Subject: Regulering Bygdøy sjøbad
From: "Killingen Båtforening" <styret@killingen.org>
Date: Wed, 27 Jan 2010 12:20:38 +0100
To: stale.hagen@radhuset.oslo.kommune.no
CC: ajvagle@online.no

Forestående behandling av regulering av bl.a. Bygdøy Sjøbad

Vedrørende Byrådssak 5/10, Saksnr 200901656_22 - reguleringsplan for Bygdøy - båt plassene ikke inntegnet

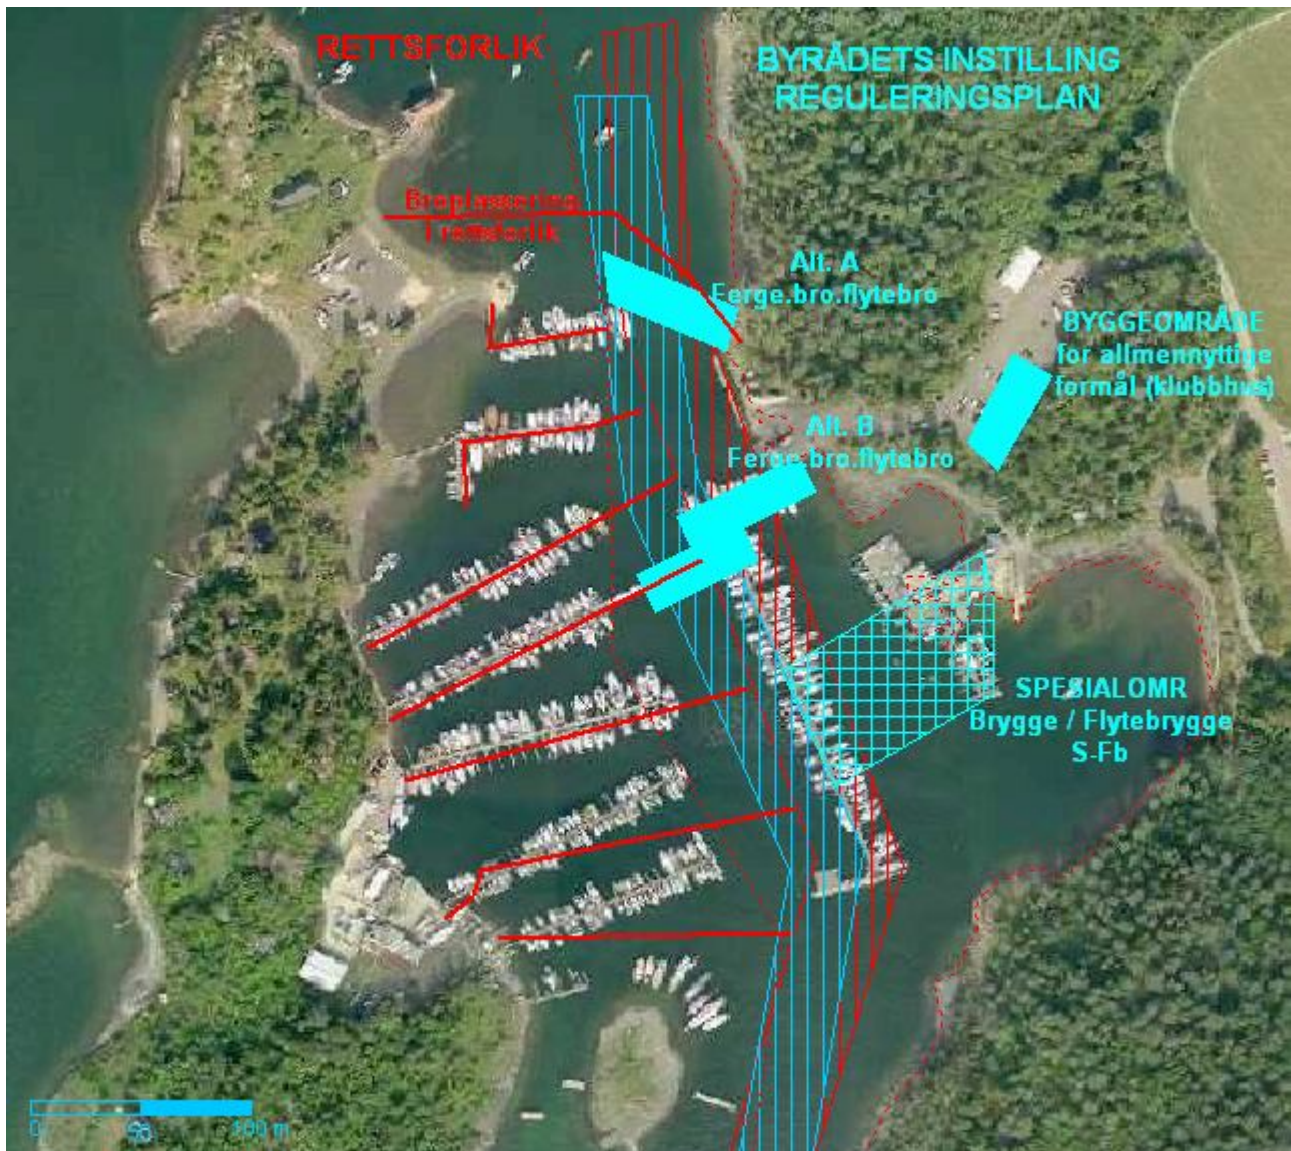
1. Eksisterende langbrygge øst i sundet skal bort og 100 **båt plasser** flyttes over på vestsiden av sundet. Men om tegningen i planforslag (vedlegg I, kart s 11) skal legges til grunn, er farleden og KNS bryggeanlegg skjøvet så langt mot vest, at det ikke ser ut til å bli mulig å flytte over særlig mange båt plasser.

VEDLEGG A - rettsforlikets og reguleringsforslagets kart tegnet inn - som det fremgår er den løsning som er lagt til grunn i rettsforliket, amputert i Plan- og bygningsetatens kart s 11. Det gir grunn til bekymring, fordi det allerede i rettsforliket mangler ca 50 m av de 200m brygge som skulle flyttes over sundet. Kilder:

- det sies eksplisitt at ved planleggingen av sundet er det en *forutsetning* at antallet bryggemeter i området skal ikke reduseres,
- det åpnes for en *fremtidig vurdering* av båtopplag i Steinbruddet,
- begge broalternativer opprettholdes, og endelig plassering utstår i påvente av teknisk/praktisk vurdering av kompetent myndighet,
- vi tilbyr ingen konklusjon i forhold til parkering, men konstaterer at med reguleringsplanen i er de 133 parkeringene i Steinbruddet nå er blitt til 57, bystyret bør i det minste være klar over det når de inviteres til å vedta reguleringsplanen.
